Рабочая группа по перевозкам опасных грузов**Совместное совещание экспертов по Правилам,
прилагаемым к Европейскому соглашению
о международной перевозке опасных грузов
по внутренним водным путям (ВОПОГ)
(Комитет по вопросам безопасности ВОПОГ)****Тридцать вторая сессия**

Женева, 22–26 января 2018 года

**Предложения о внесении поправок в Правила,
прилагаемые к ВОПОГ: другие предложения****Предложение о внедрении измененной концепции
защиты от взрывов на судах внутреннего судоходства****Передано Центральной комиссией судоходства по Рейну
(ЦКСР)* ****

Ковфердам, не оборудованный служебным помещением

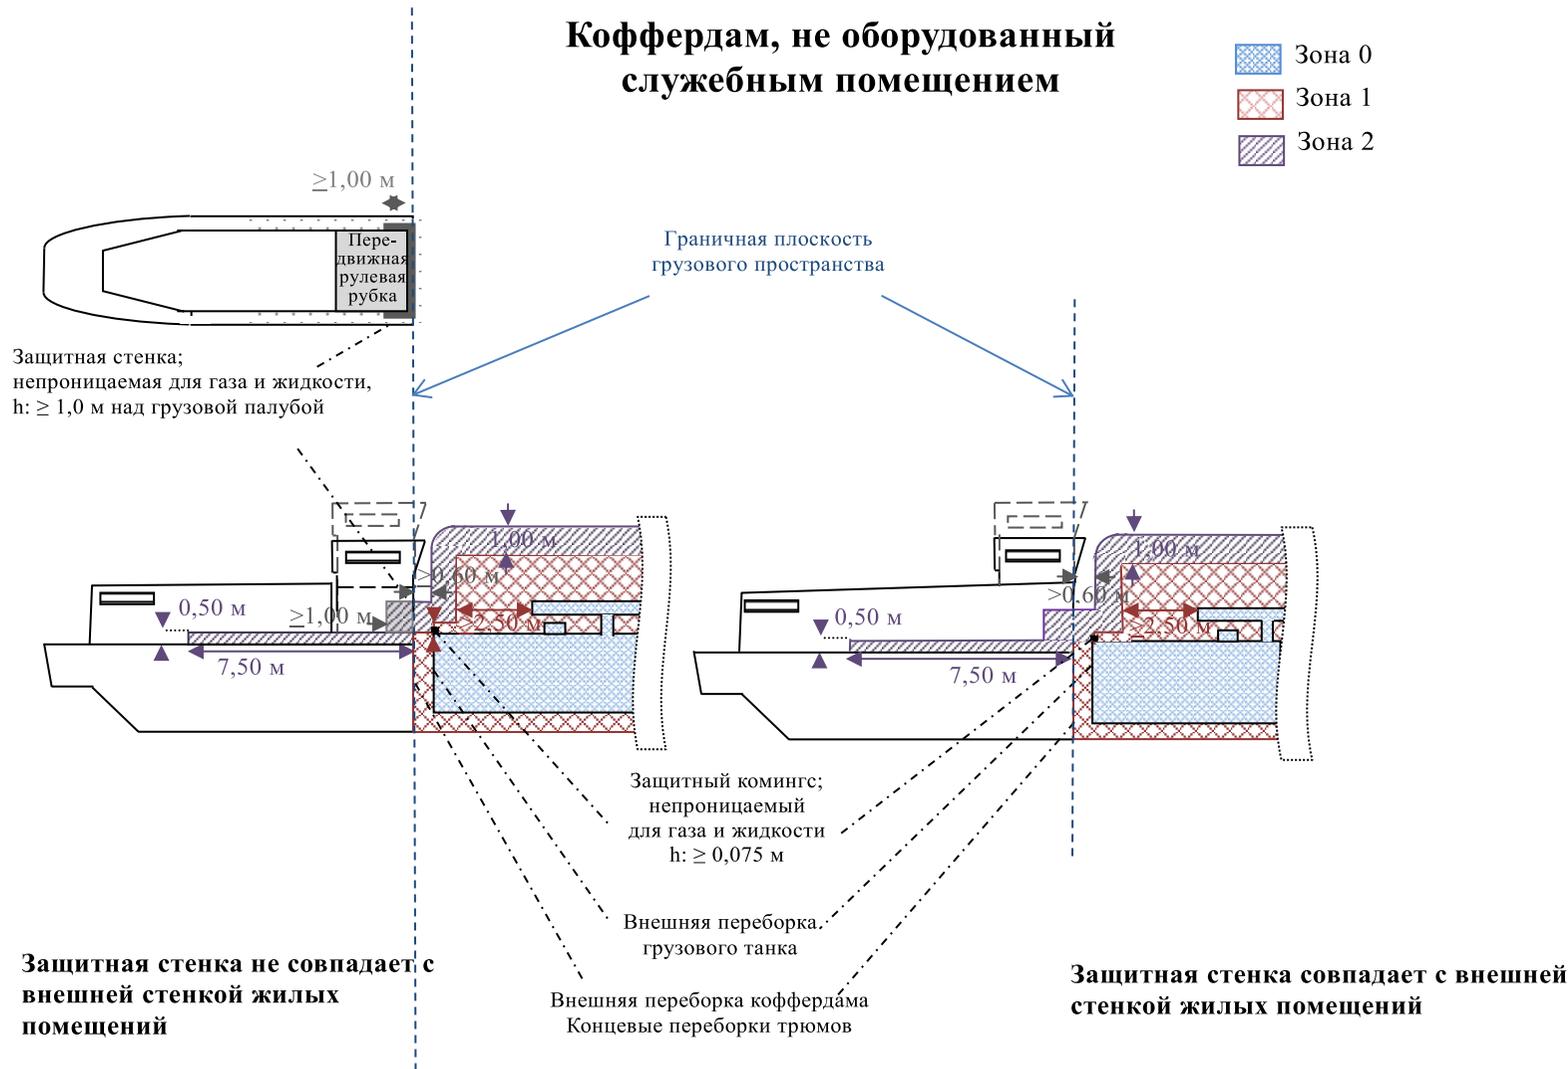
Зонирование на танкерах
